フランジ付きアダプタ関連

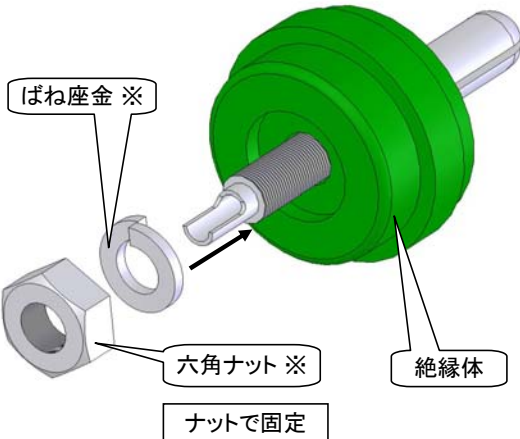
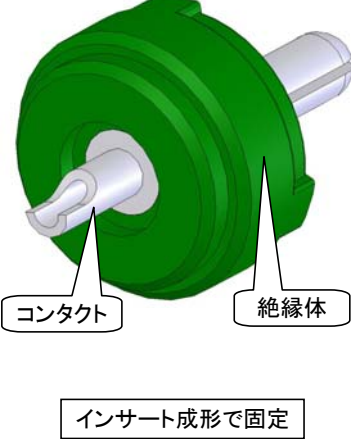
品目	変更点
<p>NCS-16■-Ad(F) NCS-16■-AdF(F) (■はコンタクト数)</p>	<p>変更内容 絶縁体材料の変更 変更前 エポキシ樹脂 → 変更後 フェノール樹脂</p> <p>変更理由 生産性の向上及び部品の安定供給のため</p> <p>変更対象部品 絶縁体、押え板</p> <p>変更内容 表面処理の変更 変更前 クロムめっき → 変更後 スズコバルトめっき</p> <p>変更理由 表面処理の品質安定化及び部品の安定供給のため</p> <p>変更対象部品 中継プラグ、クランプサドル</p>
	<p>変更内容 構造・外観形状変更及び寸法変更(線剥き寸法の変更)</p> <p>変更理由 作業性及び生産性の向上のため</p> <p>変更対象部品 中継プラグ、フランジ付中継金具</p> <div style="display: flex; justify-content: space-around;"> <div data-bbox="319 940 877 1388"> <p>変更前</p> </div> <div data-bbox="893 940 1452 1433"> <p>変更後</p> </div> </div> <p>参照図はNCS-16■-Ad(F)です。</p> <div style="display: flex; justify-content: space-around; align-items: center;"> <div data-bbox="351 1500 606 1680"> </div> <div data-bbox="654 1523 989 1612" style="border: 1px solid black; padding: 5px;"> <p>A寸法: 11mm→13mm(1極) 20mm→13mm(2~4極)</p> </div> <div data-bbox="989 1456 1452 1545" style="border: 1px solid black; padding: 5px;"> <p>※1: かしめ形状に伴い構造変更 ※2: ローレットを廃止し、くびれ形状に変更</p> </div> </div>

<p>変更内容 ねじの変更</p> <p>変更理由 組立作業性の向上及び、部品共有化のため</p> <p>変更対象部品 なべ小ねじ、すり割り付止めねじ</p> <div style="display: flex; justify-content: space-around; align-items: center;"> <div data-bbox="399 1971 638 2060"> <p>変更前 なべ小ねじ M2.6×10 すり割り付止めねじ</p> </div> <div data-bbox="670 1971 1356 2083"> <p>変更後 なべ小ねじ M2.5×8 六角穴付止めねじ (六角レンチのサイズは +.3mm です) (修正) 1.5mm</p> </div> </div>
